REPÚBLICA DE PANAMÁ
MINISTERIO DE AMBIENTE

RESOLUCIÓN No. DEIA-IA- 023 -2021
De 05 de abril de 2021

Por la cual se resuelve la solicitud de evaluación del Estudio de Impacto Ambiental (EsIA), categoría II, del proyecto denominado: **REHABILITACIÓN DE CARRETERA HACIA EL FUERTE SAN LORENZO, DISTRITO DE COLÓN, PROVINCIA DE COLÓN**, cuyo promotor es el **MINISTERIO DE OBRAS PÚBLICAS**.

Tramo hacia embarcadero. Ancho total 11.50 m.

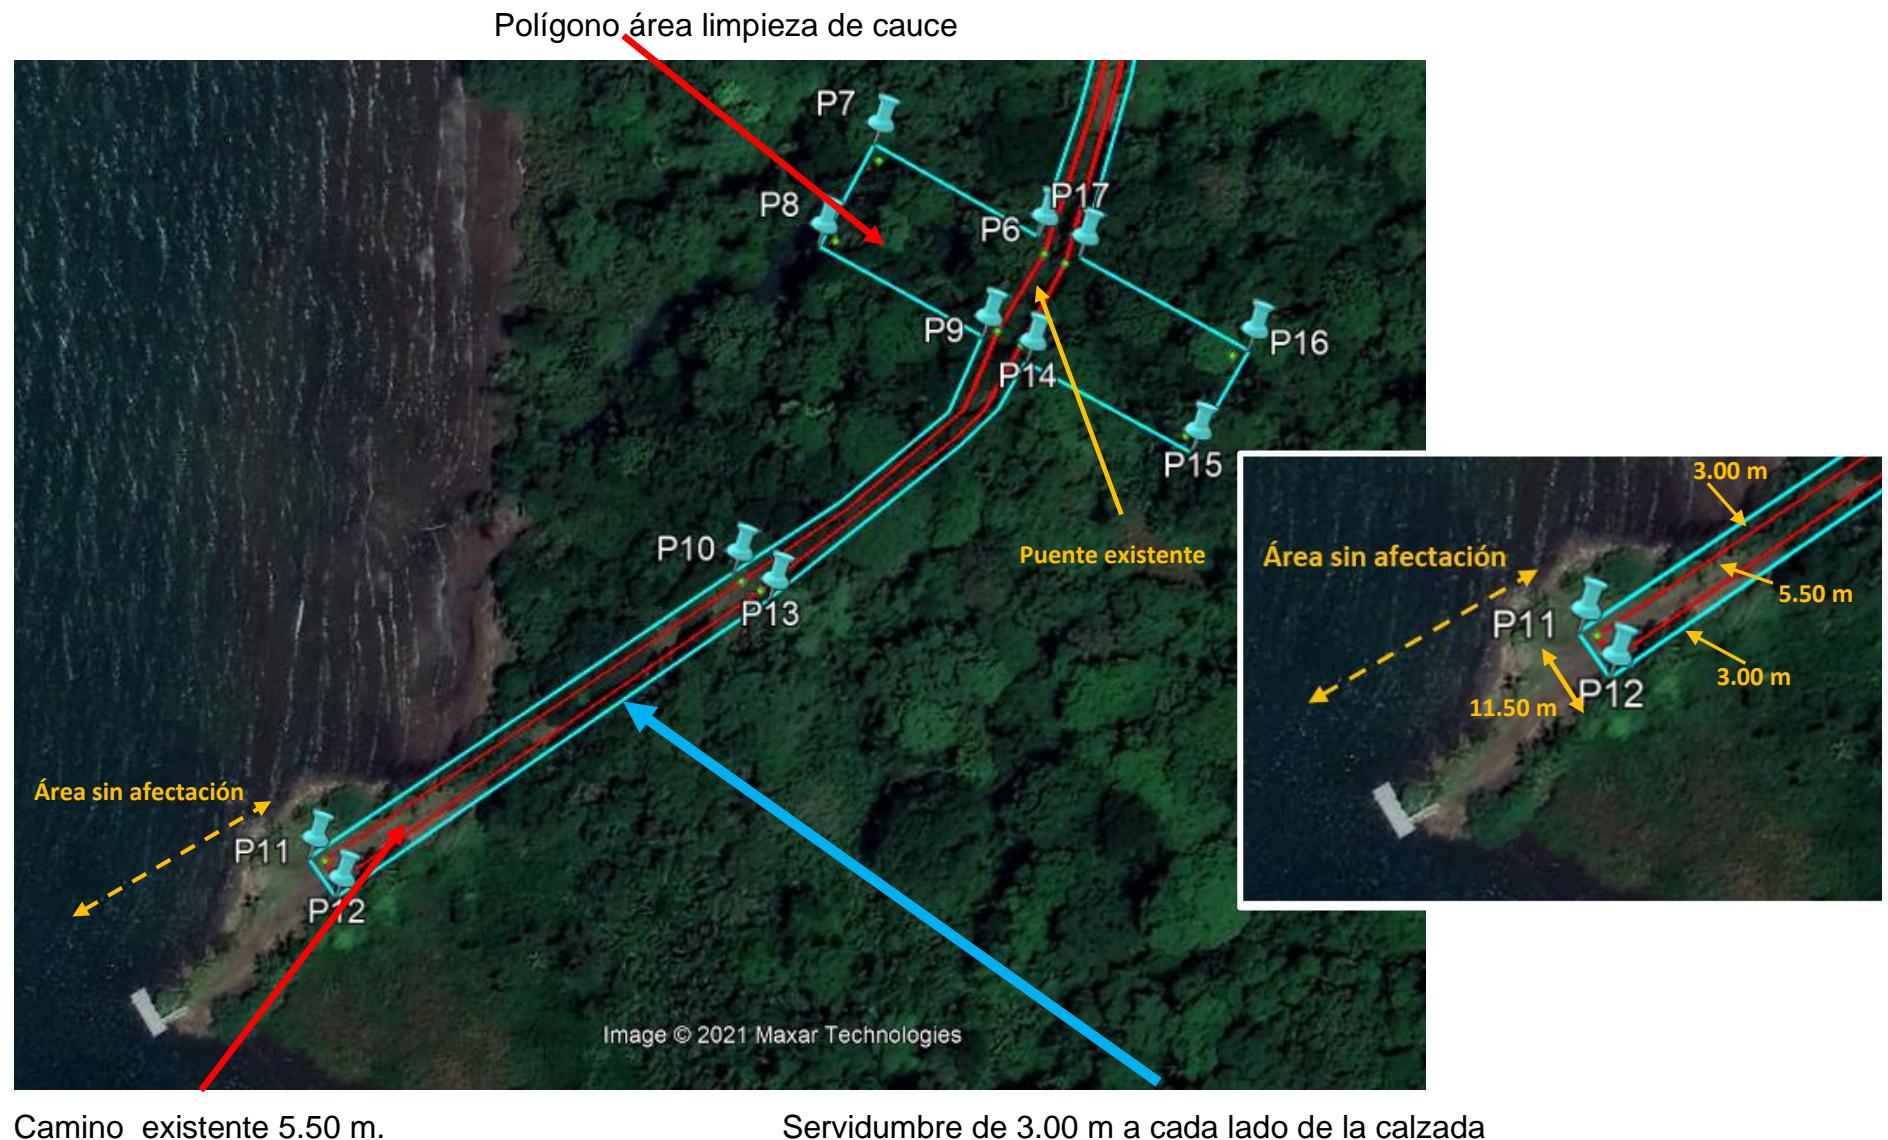
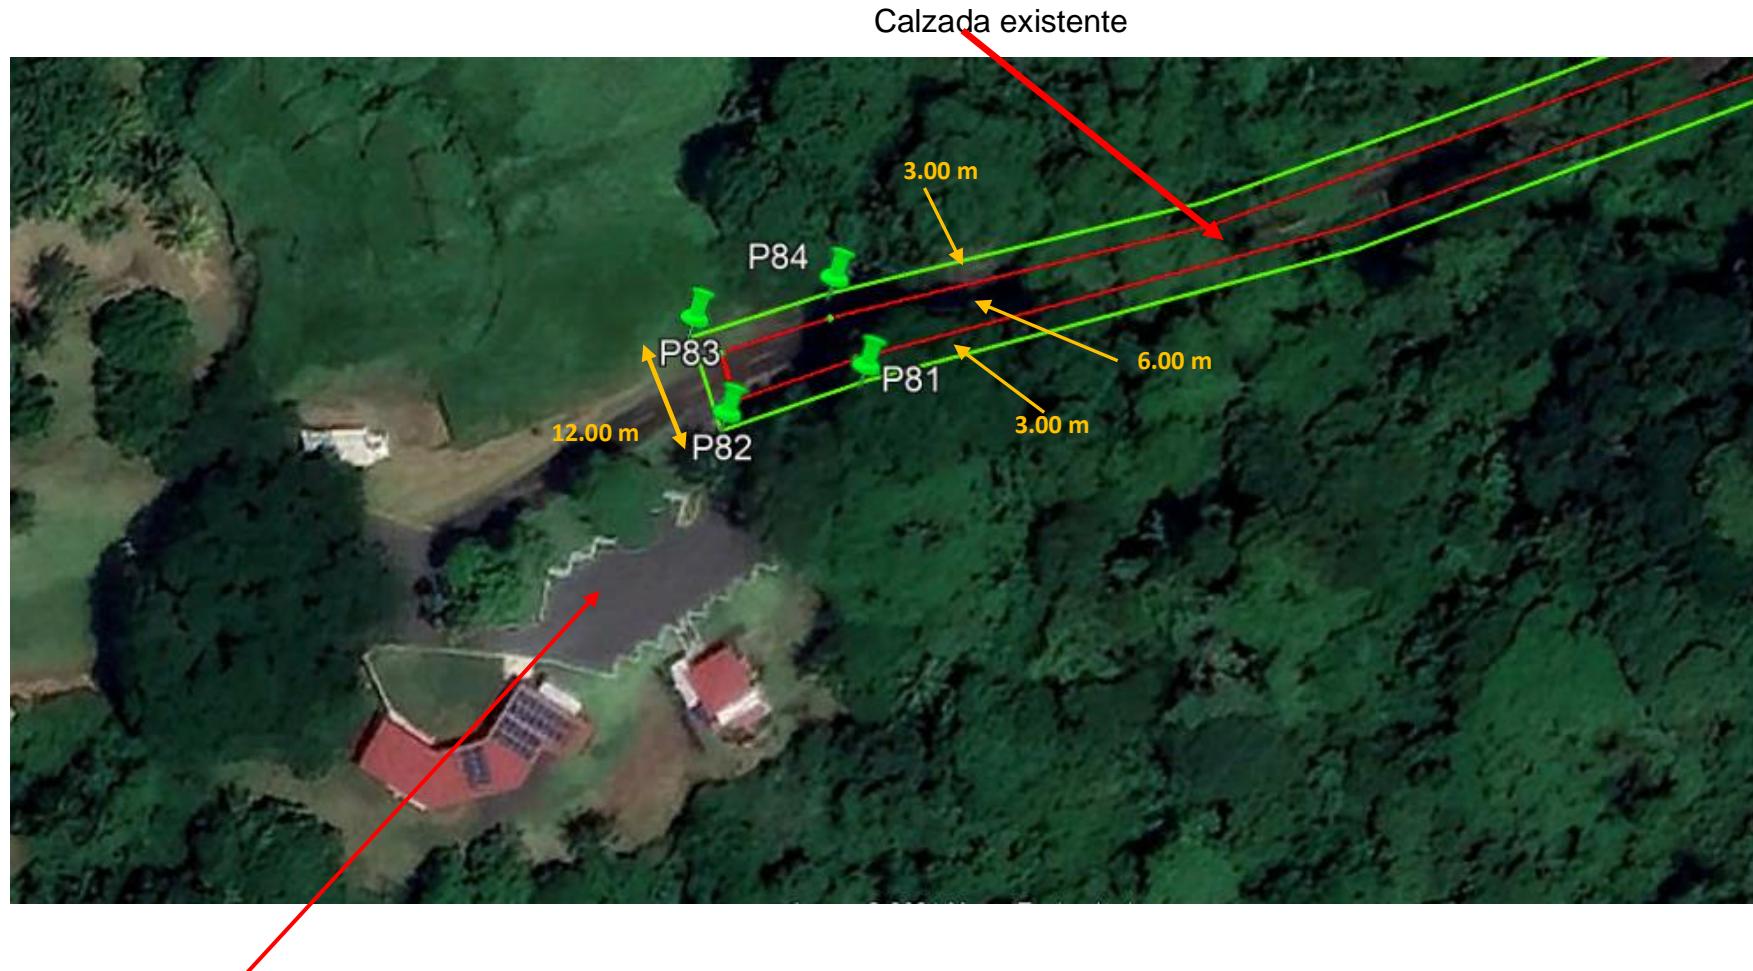
- b. Presentar planos y/o mapa donde se visualice de forma clara el área total del proyecto con la reducción del área de influencia del proyecto.

Ver planos siguientes. Los mismos se muestran por tramos para mayor apreciación de los mismos.

Paso de Fauna N°1 y 2 - Puente San Lorenzo 1 y 2

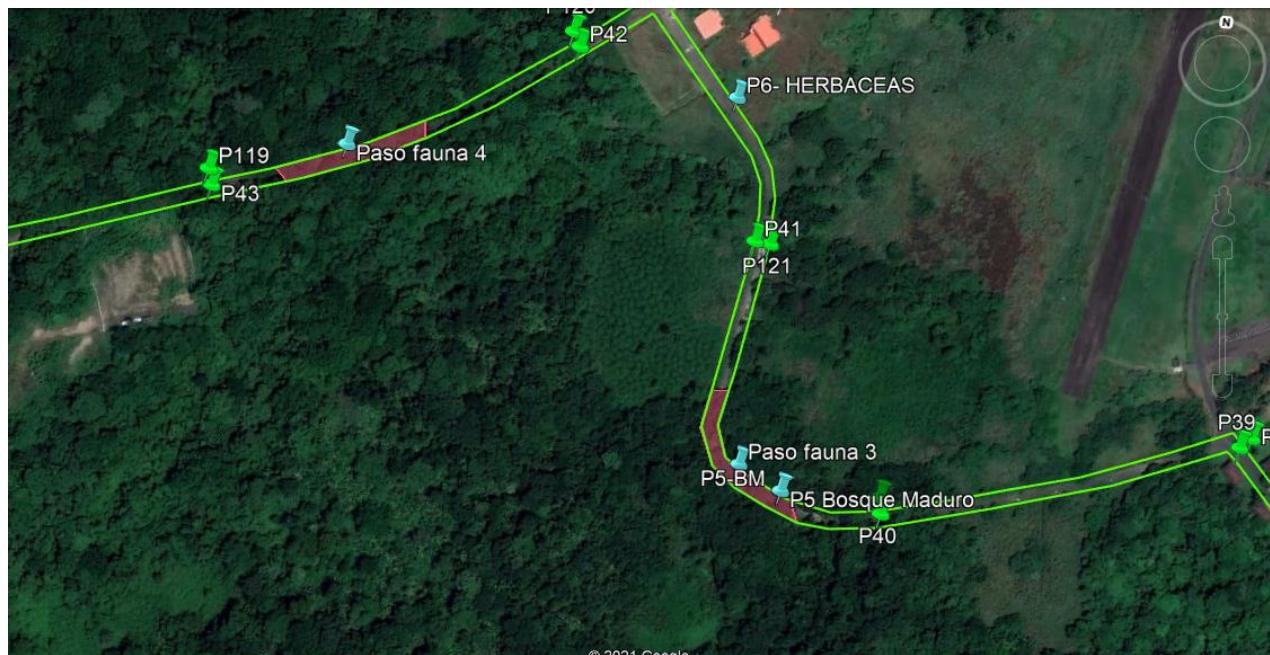
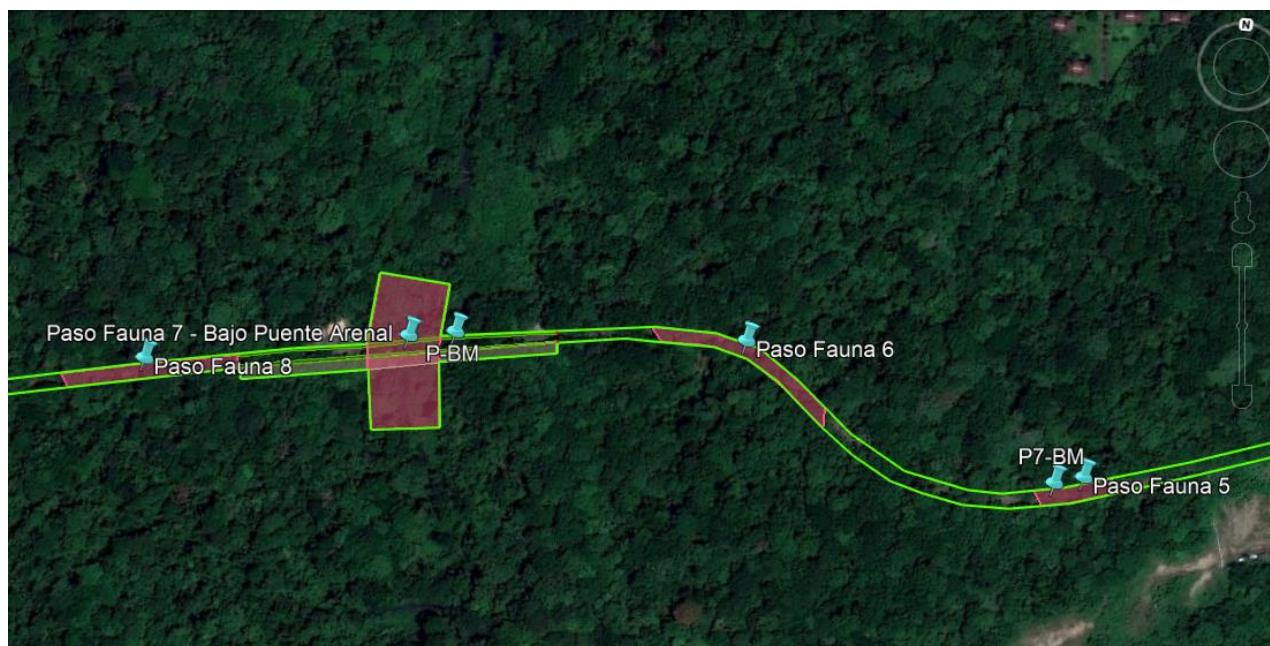
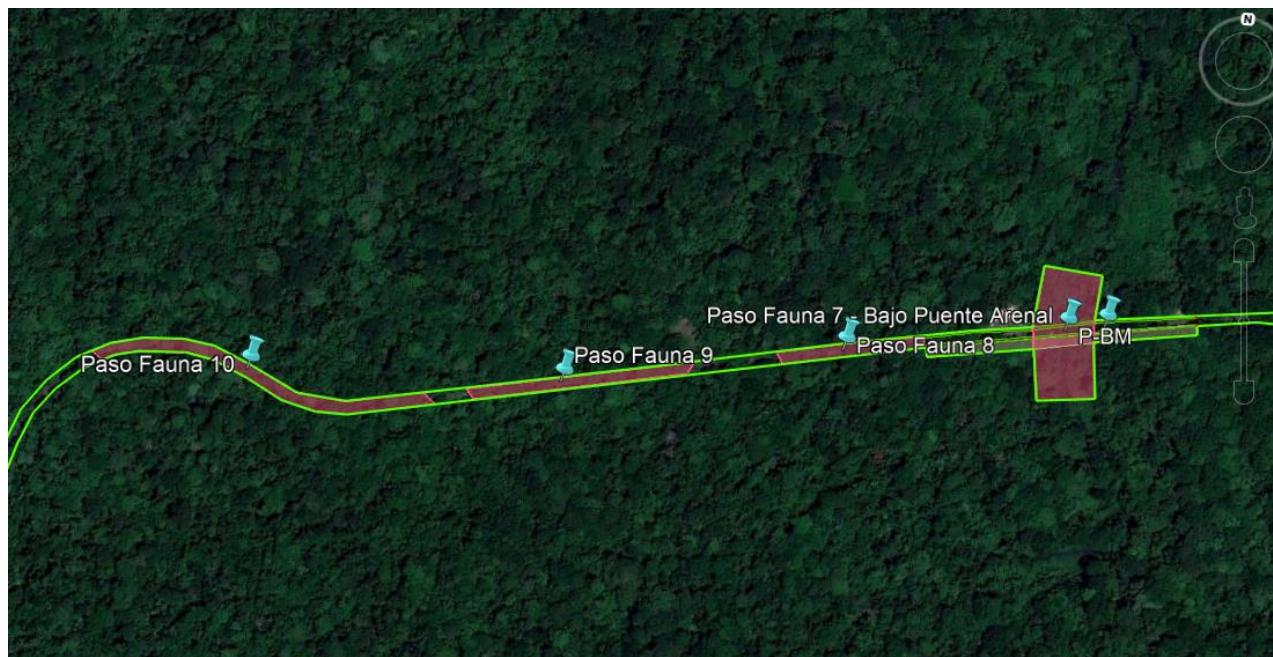
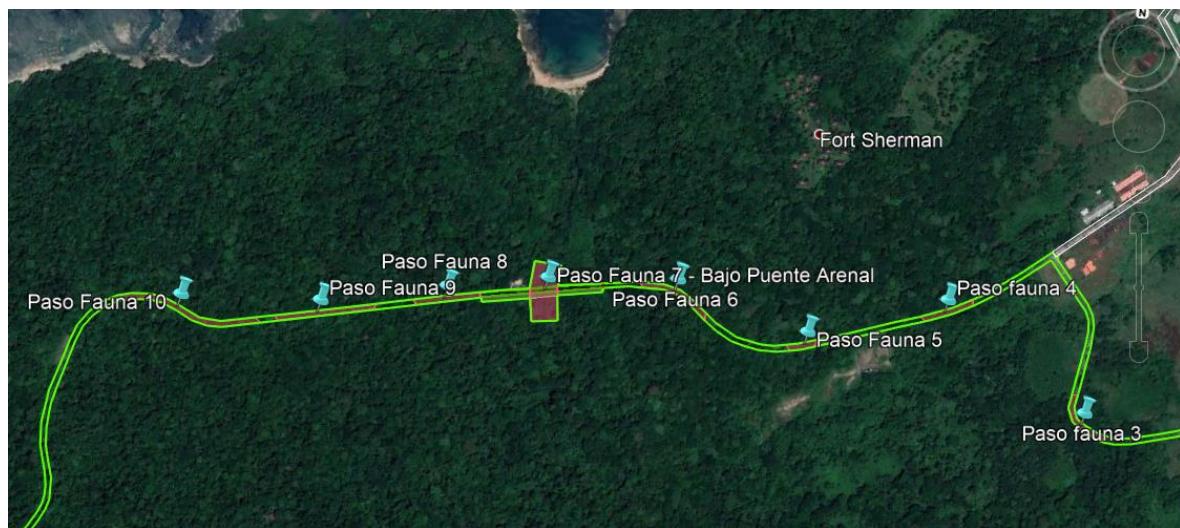
- a. Presentar análisis de la efectividad de los pasos de fauna planteados para mantener la conectividad del hábitat (especies) y reducir las colisiones durante la etapa de construcción y operación.

MAPA DE PROSPECCIÓN

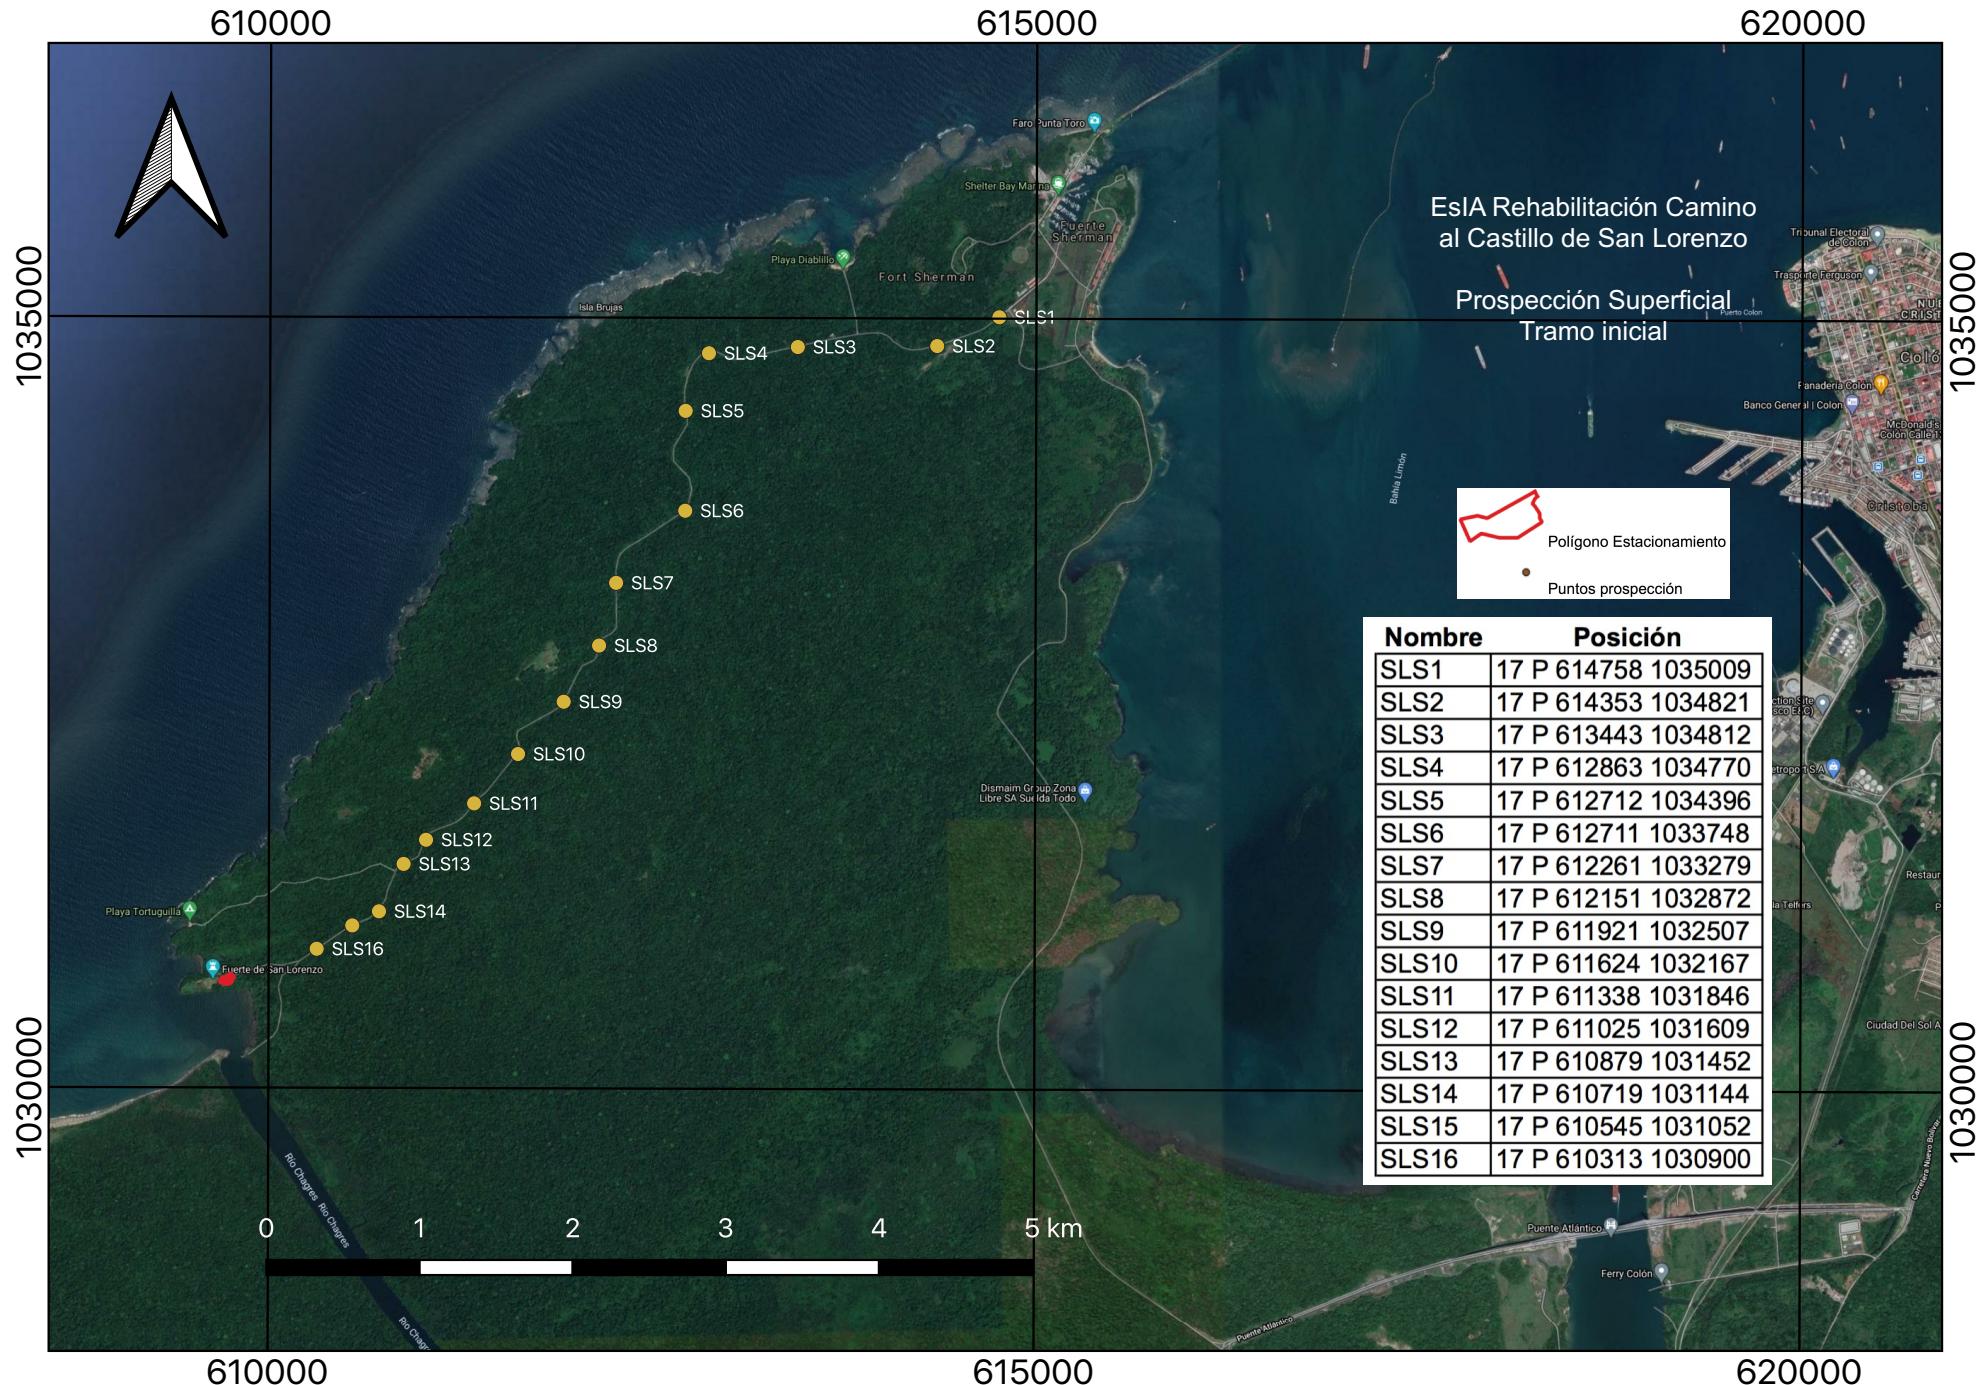
- c. Señalar en plano a escala y georreferenciado del proyecto, las áreas cubiertas en la prospección (superficial y sub-superficial) versus los impactos proyectados.

- **Al subpunto (c),** la cual hacía referencia a presentar plano de las prospecciones superficiales y sub-superficiales, el promotor incluye en los anexos lo solicitado de las prospecciones superficiales, pues por el sustento emitido al subpunto (a) no fueron presentadas la información para los sub-superficiales (ver fojas 331 y 332, 248 a la 250 del expediente administrativo).
